# PROJET DE CENTRALE HYDROELECTRIQUE SUR LA CREDOGNE A CHATELDON

COMPLEMENT EN REPONSE AUX REMARQUES  
DE LA DDT EN DATE DU 29/03/2021

DEPARTEMENT DU PUY DE DOME (63)  
COMMUNES DE CHATELDON ET SAINT VICTOR MONTVIANEIX  
COURS D'EAU : LA CREDOGNE

Figure 1 : Habitats naturels du secteur d'études - Scénario de référence

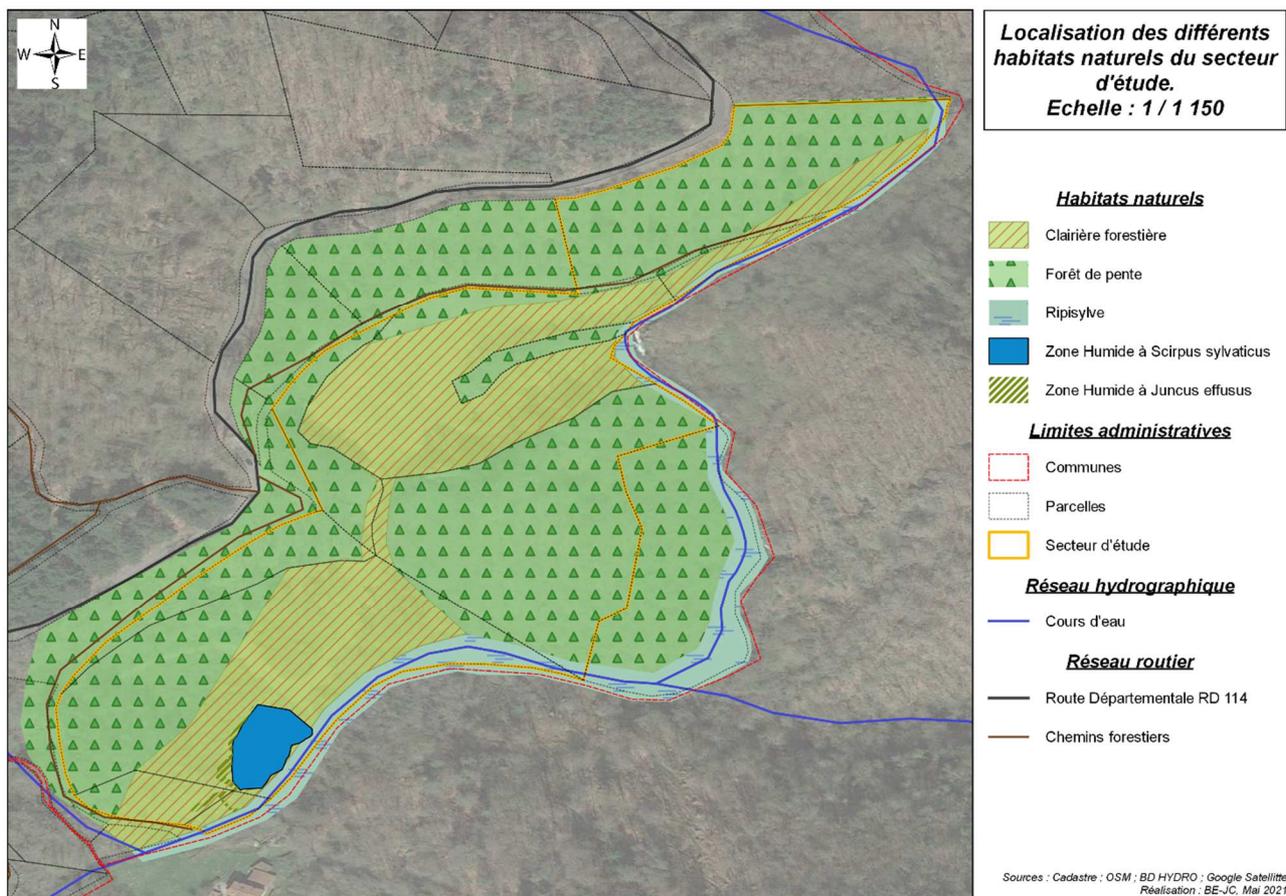
- Le dossier ne présente pas de scénario de référence, c'est-à-dire l'évolution probable de l'environnement en l'absence de mise en œuvre du projet[...], requis par l'article R122-5 (3°) du code de l'environnement. L'étude d'impact doit en effet comporter une description des aspects pertinents de l'état actuel de l'environnement, dénommée "scénario de référence", et de leur évolution en cas de mise en œuvre du projet ainsi qu'un aperçu de l'évolution probable de l'environnement en l'absence de mise en œuvre du projet, dans la mesure où les changements naturels par rapport au scénario de référence peuvent être évalués moyennant un effort raisonnable sur la base des informations environnementales et des connaissances scientifiques disponibles.

L'analyse des impacts du projet sur l'environnement doit être fondée sur la comparaison entre ce scénario et celui de mise en œuvre du projet.

Les prospections réalisées en juin 2018 ont permis de décrire l'état actuel du site d'étude avant mise en place du projet. La description des habitats naturels effectuée suite à ces visites peut être considérée comme « scénario de référence ».

### **1) Sans projet**

Classé comme zone EBC (Espace Boisé Classé), le secteur d'études est constitué essentiellement de milieux boisés : forêt de pente, clairière forestière, ripisylve accompagnés de zones humides.

En l'absence du projet de création de centrale hydroélectrique sur la Credogne, le secteur d'étude restera boisé sans changement de sa destination. Sans actions anthropiques, les boisements actuels évolueront de manière naturelle notamment au niveau de la zone de clairière qui se refermera progressivement jusqu'à redevenir une forêt de feuillus.
